**DIRECCIÓN DE PREVENCIÓN Y ATENCIÓN DE EMERGENCIAS**

**CONCEPTO TÉCNICO No. CT – 4712**

CT 4712 – CALLE 46 # 8 – 42

Figura No.1 – Localización del Proyecto “CALLE 69 # 4 – 24”, en el Plano Normativo de Amenaza por Remoción en Masa del P.O.T.

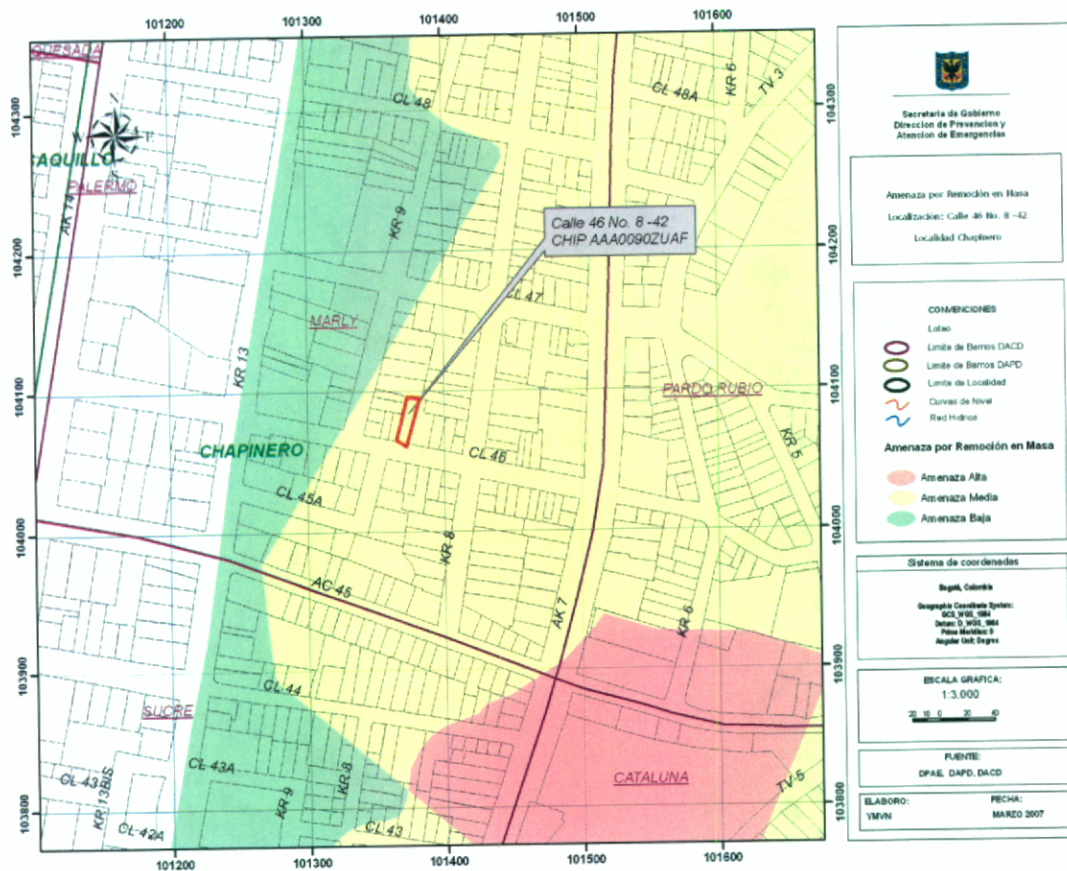
De acuerdo con el plano normativo de Amenaza por remoción en masa del Plan de Ordenamiento Territorial de Bogotá – POT (Decreto 190 de 2004, por el cual se compilan los decretos 619 de 2000 y 469 de 2003), el sector donde se localiza el Proyecto se encuentra en una zona de AMENAZA MEDIA por procesos de remoción en masa (Figura No.1).
